新竹縣政府工程查核代表照片表

工程名稱：110 下半年度橫山鄉災害搶險搶修復建工程(開口契約)

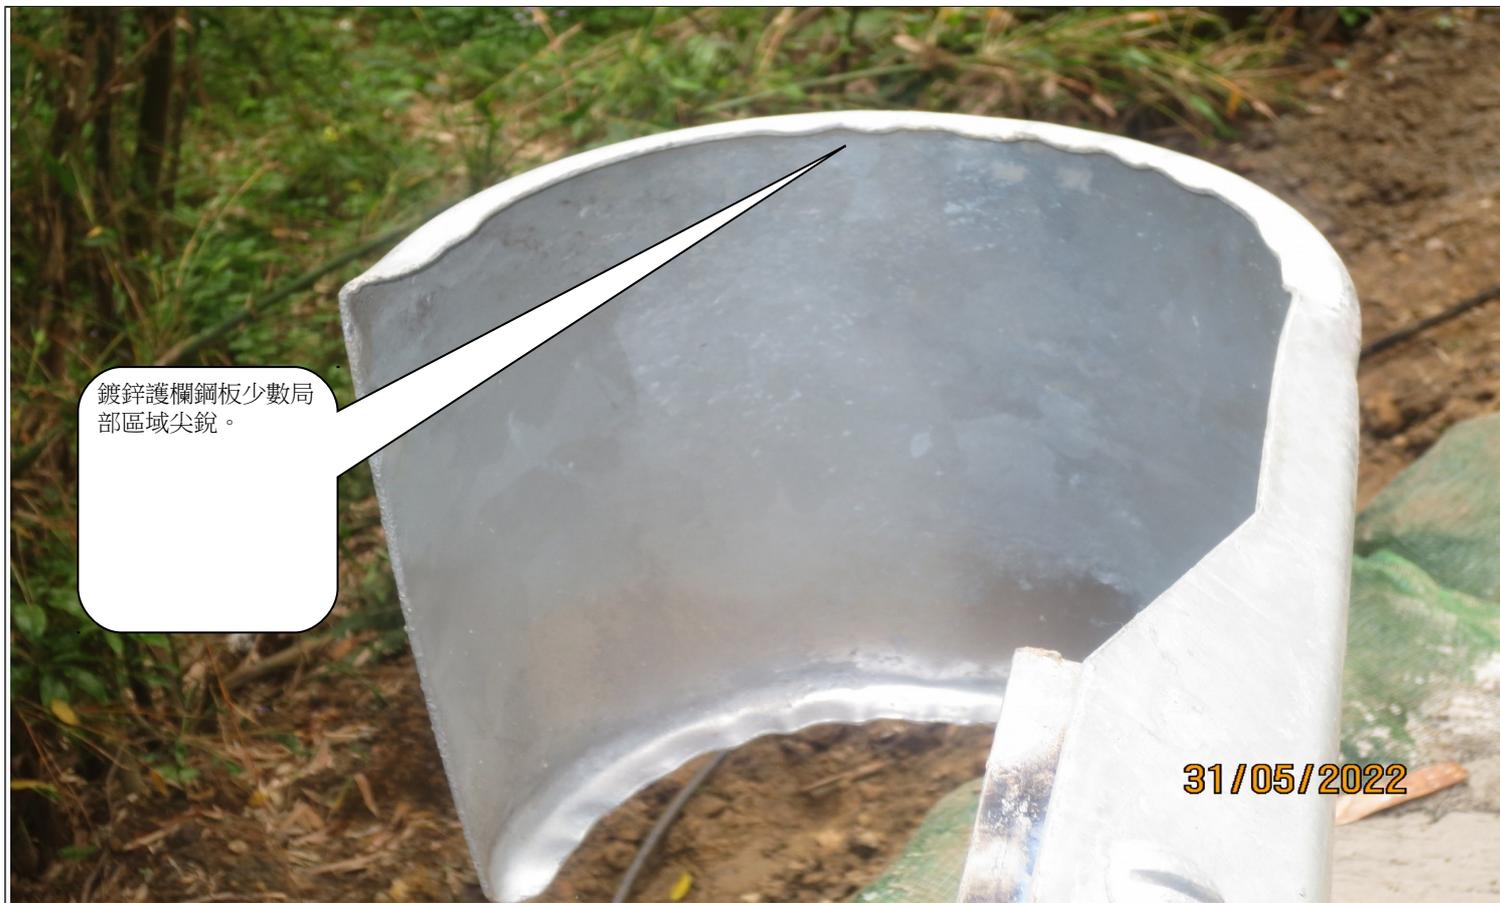
在工區七施工起點護欄，較凸出路邊線，建議增加反光貼片提醒用路人注意安全。
